监 理 通 知 单

工程名称: 天合肥城石横镇 150 兆瓦农光+渔光互补项目 (二期 70 兆瓦) 编号: JL-A07-025

事由: 关于二期马坊电缆沟施工质量事宜;

二期马坊標条弯曲

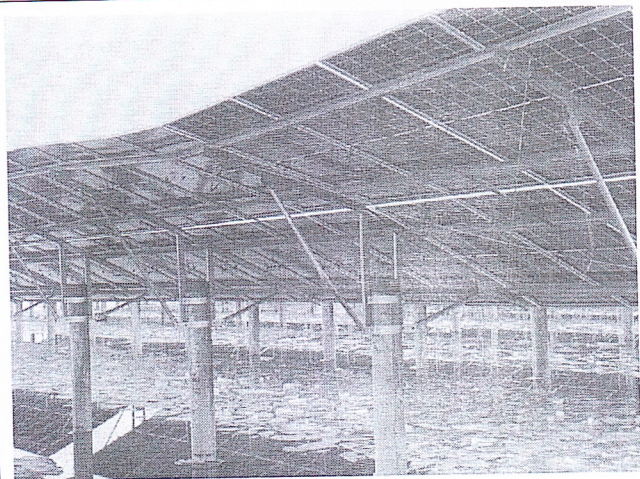
1、现场巡视发现你单位施工的二期光伏区马坊段, 因现场管理人员不到位导致组件受损影响发电效率, 檩条弯曲影响整体结构性。要求受损组件做检测试验, 弯曲檩条更换新檩条。要求你单位加强成品保护工作。

对以上问题要求总包单位 72 小时内整改回复。
